WYJAŚNIENIA TREŚCI SIWZ

w postępowaniu o udzielenie zamówienia publicznego. Nazwa zadania
„Zagospodarowanie dziedzińca zamkowego w Człuchowie realizowane w ramach projektu „Skarb krzyżacki w naszych rękach” – prace restauratorskie i adaptacyjne zamku krzyżackiego w Człuchowie na cele kulturotwórcze i turystyczne.”
nr sprawy: RIPiOŚ.2711.19.2013.MA

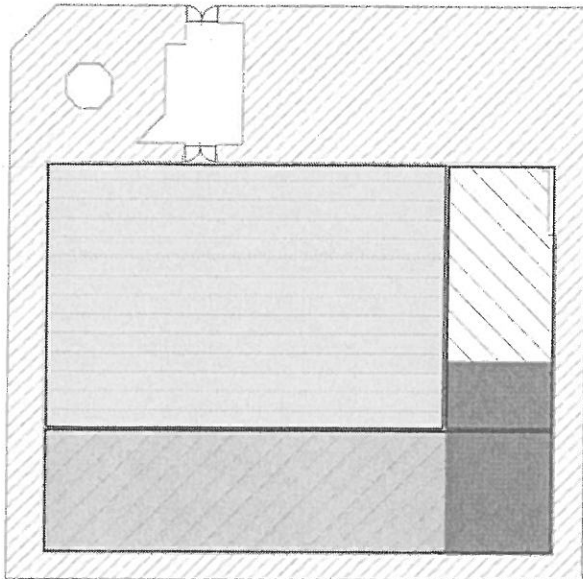
Proszę o wyjaśnienie nieścisłości między sformułowaniami dotyczącymi zakresu realizacji prac archeologicznych a skrzydle wschodnim zamku. W programie funkcjonalno-użytkowym pojawiają się sformułowania, że obszar ten jest przebadany (rycina), jak też przeznaczony do badań (opis i tabela z kubaturą gruzu do usunięcia). Proszę zatem o określenie badań archeologicznych w tym rejonie zamku.

Dotychczasowe badania archeologiczne w skrzydle wschodnim objęły tylko jego południową część, czyli około 1/4 jego powierzchni. Badania winny być zatem kontynuowane w środkowej i północnej części tego skrzydła do planowanej głębokości 165,00 m npm. Szacowana objętość zasypisk do usunięcia podana jest w tabeli. Załączamy też korektę ryciny zamieszczonej w programie Funkcjonalno-Użytkowym.

-  MURY ZAMKU
 OBSZAR SKRZYDŁA PD.
 - DO ODKOPANIA I ZBADANIA
 OBSZAR DZIEDZIŃCA I SKRZYDŁA ZACH.
 - DO ODKOPANIA I ZBADANIA
 OBSZAR SZKRYDŁA WSCH.
 - DO ODKOPANIA I ZBADANIA
 OBSZAR SKRZYDŁA POŁUD. I WSCH.
 - ODKOPANY I ZBADANY
- 0 5 10m

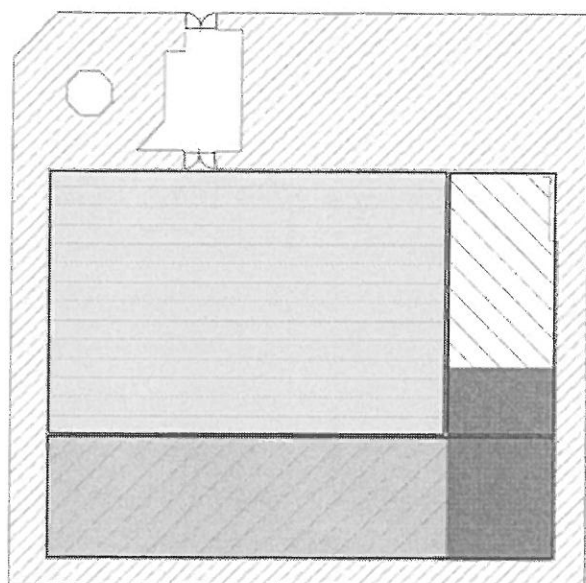
Proszę o wyjaśnienie nieścisłości między sformułowaniami dotyczącymi zakresu realizacji prac archeologicznych w skrzydle wschodnim zamku określonych w PFU w załączniku nr 3 w stosunku do SIWZ a co za tym idzie również zakresu prac konserwatorskich odsłoniętych partii. Proszę o przedstawienie w formie graficznej zakresu murów przeznaczonych do konserwacji.

Dotychczasowe badania archeologiczne w skrzydle wschodnim objęły tylko jego południową część, czyli około 1/4 jego powierzchni. Badania winny być zatem kontynuowane w środkowej i północnej części tego skrzydła do planowanej głębokości 165,00 m npm. Szacowana objętość zasypisk do usunięcia podana jest w tabeli. Załączamy też korektę ryciny zamieszczonej w programie Funkcjonalno-Użytkowym.

MURY ZAMKU	
	OBSZAR SKRZYDŁA PD. - DO ODKOPANIA I ZBADANIA	
	OBSZAR DZIEDZIŃCA I SKRZYDŁA ZACH. - DO ODKOPANIA I ZBADANIA	
	OBSZAR SZKRZYDŁA WSCH. - DO ODKOPANIA I ZBADANIA	
	OBSZAR SKRZYDŁA POŁUD. I WSCH. - ODKOPANY I ZBADANY
